COMUNE DI VILLACIDRO
Provincia del Sud Sardegna

**Studio di Variante alle perimetrazioni del pericolo geomorfologico
settore geologico e geotecnico
(Art. 37 c 3 l b NTA PAI 2025)**

**Nota descrittiva delle variazioni introdotte a seguito della variante
ADIS e della sua condivisione**

5.1.1 Settore Strada Panoramica – Monte Omu

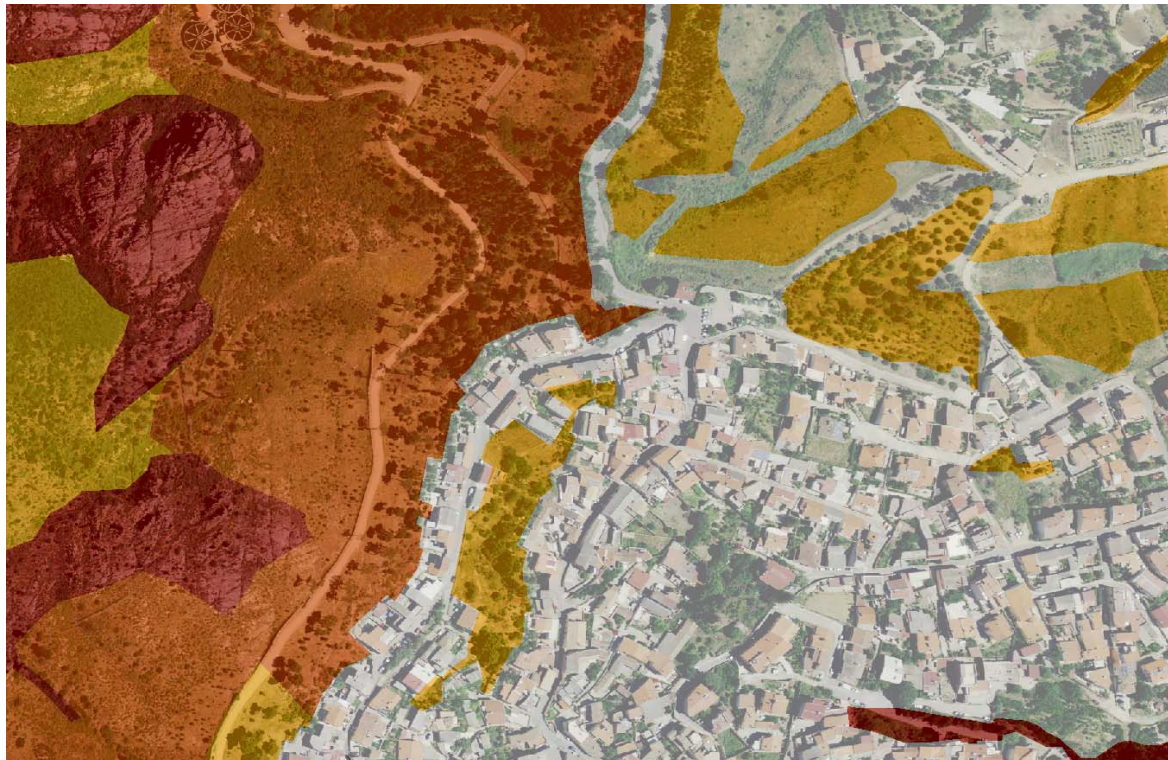
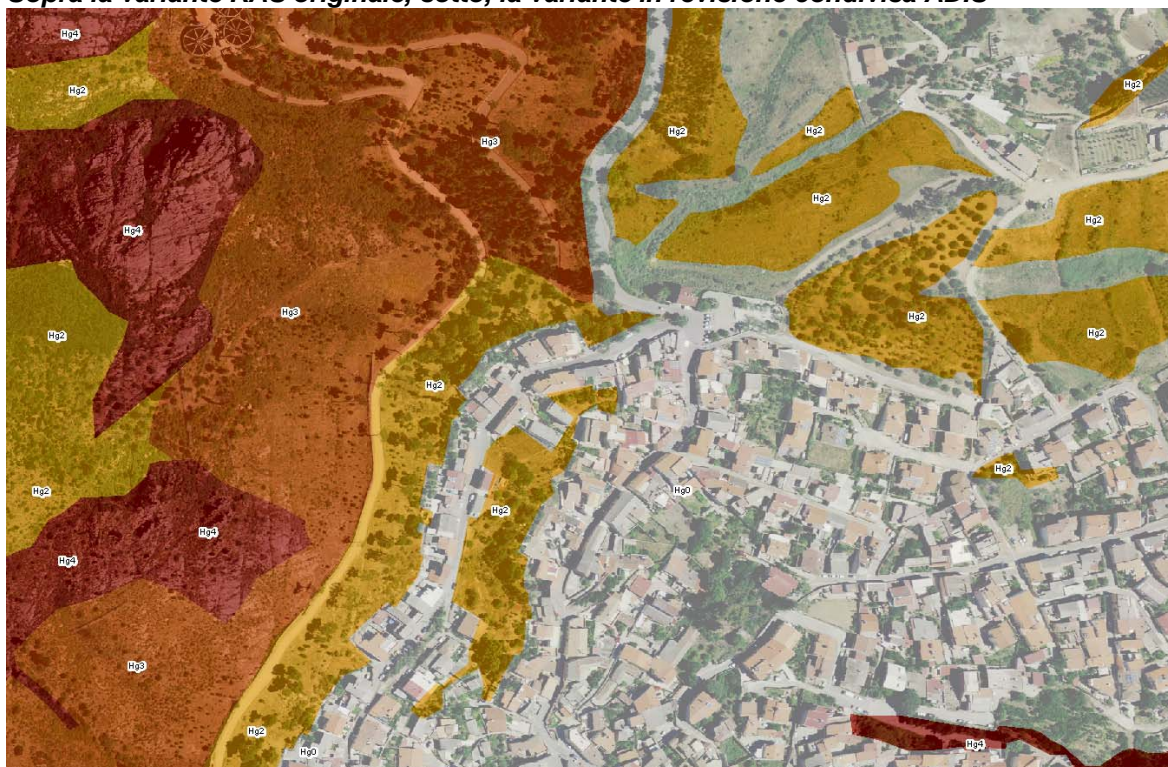
Sopra la variante RAS originale, sotto, la variante in revisione condivisa ADIS

Le variazioni sostanziali introdotte sono:

- La riconduzione alla mappatura della proposta comunale della pericolosità del costone sottostante la strada panoramica.

5.1.2 Settore costone e parcheggio sa Spendula

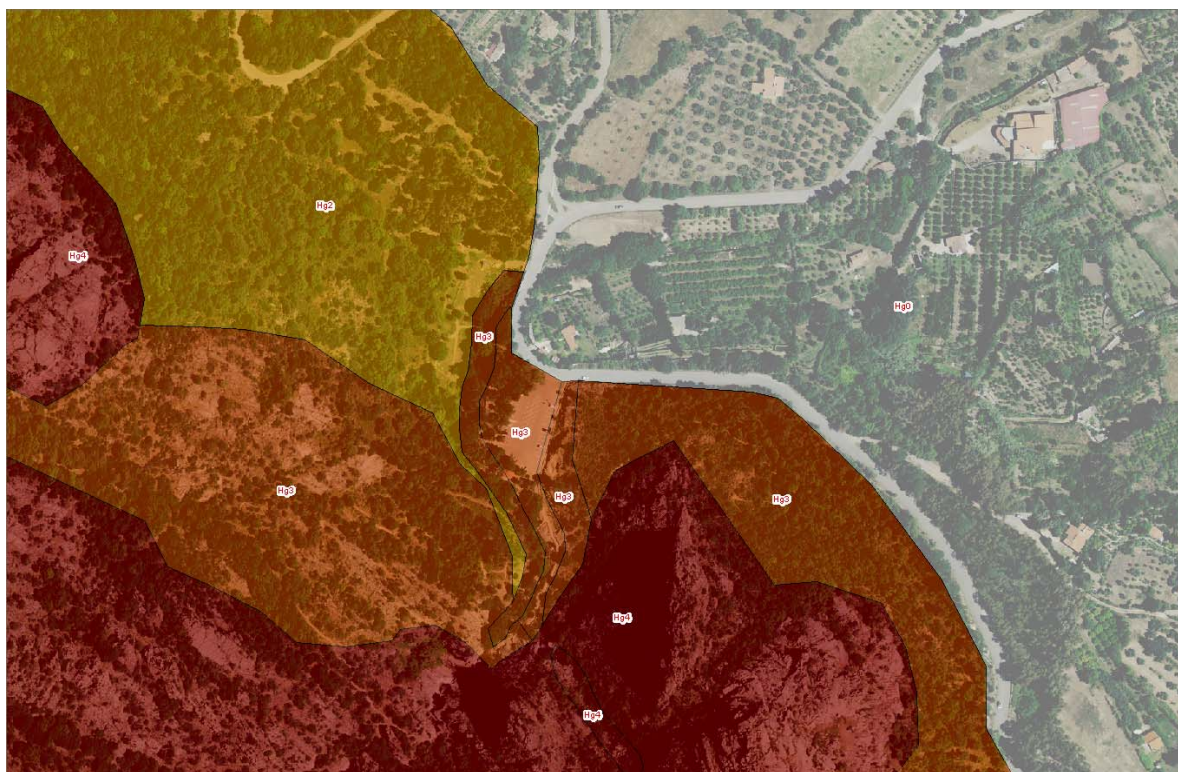
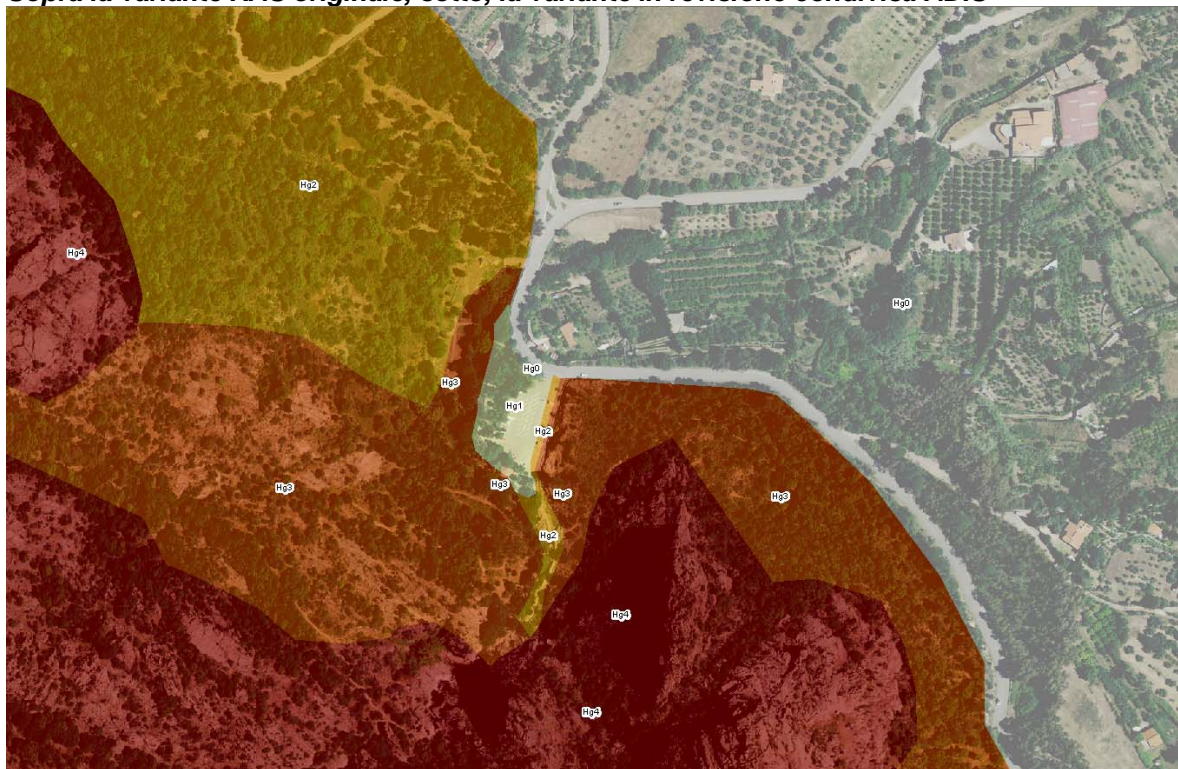
Sopra la variante RAS originale, sotto, la variante in revisione condivisa ADIS

Le variazioni sostanziali introdotte sono:

- L'eliminazione della pericolosità hg lungo i corsi d'acqua;
- Una più veritiera definizione della pericolosità dell'area del parcheggio di sa Spendula;
